Техническое сообщение № 2014-02

ТЕМА: Изменение гидрогруппы на котлах Luna, Luna Duo-tec, ECO Four

Основные отличия

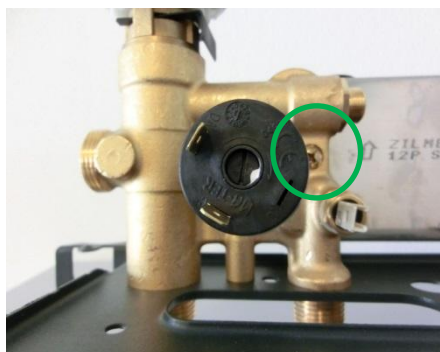
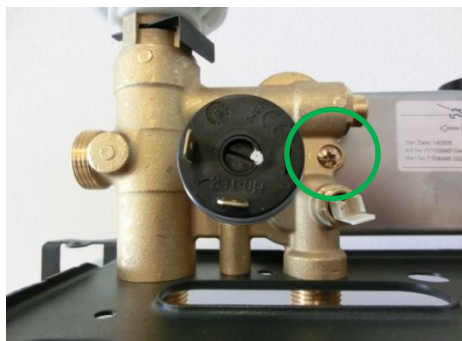
В связи с изменениями гидравлической группы на некоторые модели котлов, был также изменен каталог запасных частей. Изменениям подверглись следующие компоненты: подающий и обратный гидроузлы, пластинчатый вторичный теплообменник с прокладками (компоненты не взаимозаменяемы из-за изменения расстояний между креплениями теплообменника). Также подверглись изменениям сбросной клапан и система креплений (клипсы вместо резьбы) и компоненты подключения насоса. Для получения всей необходимой информации обратитесь к каталогу запасных частей.

Старая
версия

Новая
версия

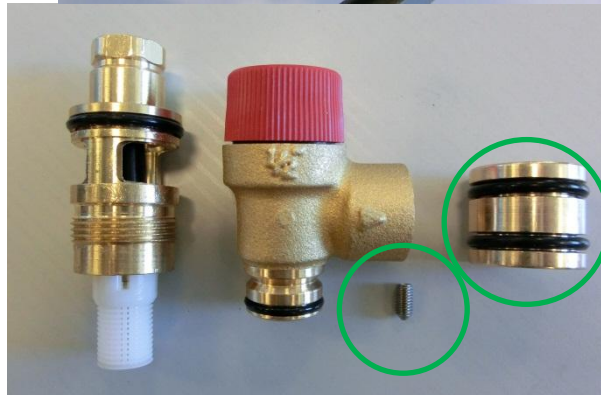
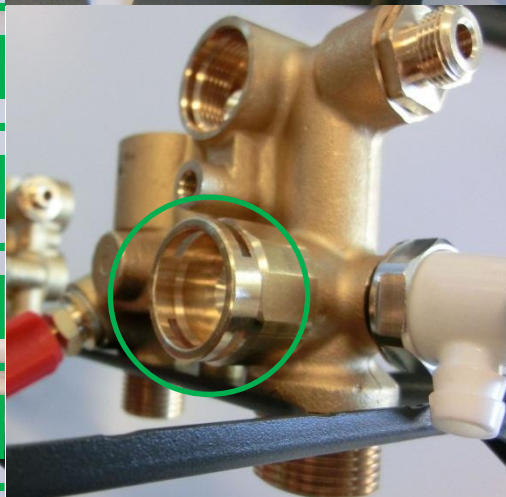
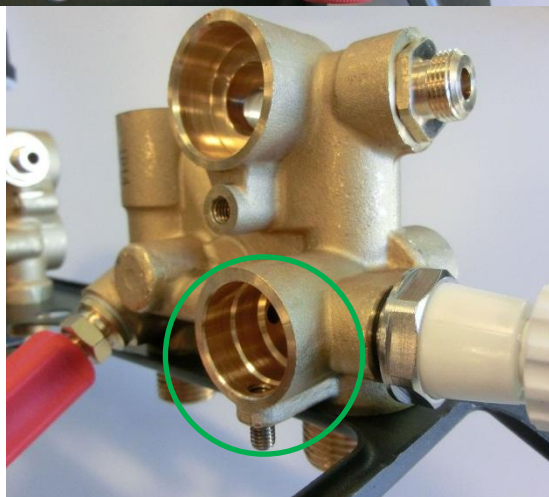
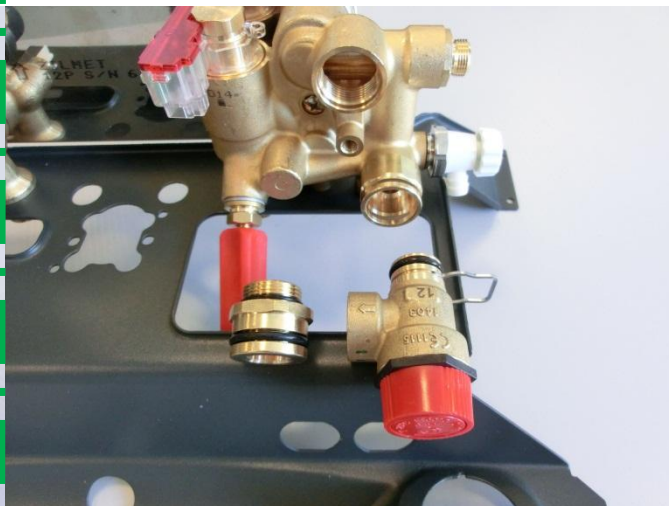
Старый подающий гидроузел

Старый обратный гидроузел

Новый обратный гидроузел

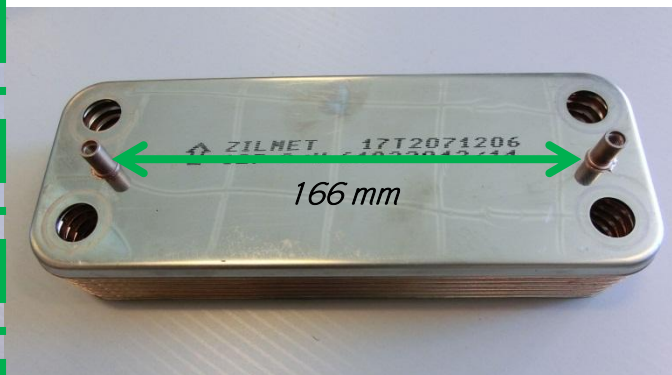
Старый пластинчатый теплообменник

Новый пластинчатый теплообменник

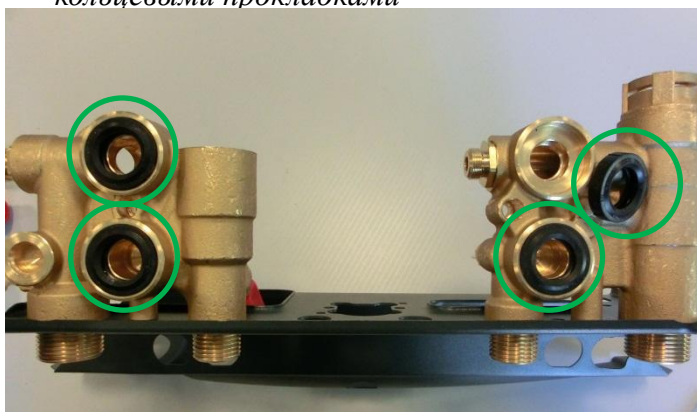
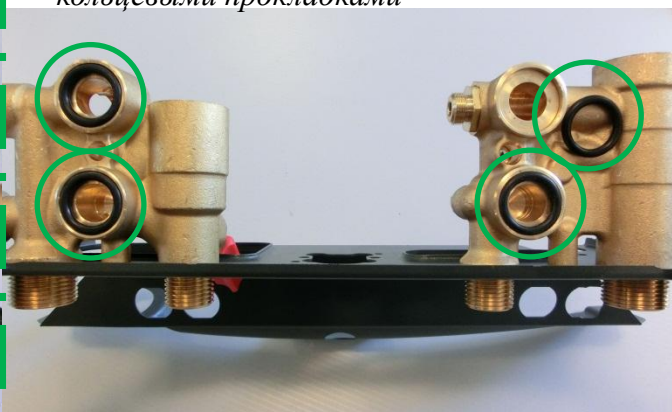
*Подключения старого ТО по ГВС с
кольцевыми прокладками*

*Подключения нового ТО по ГВС с
кольцевыми прокладками*
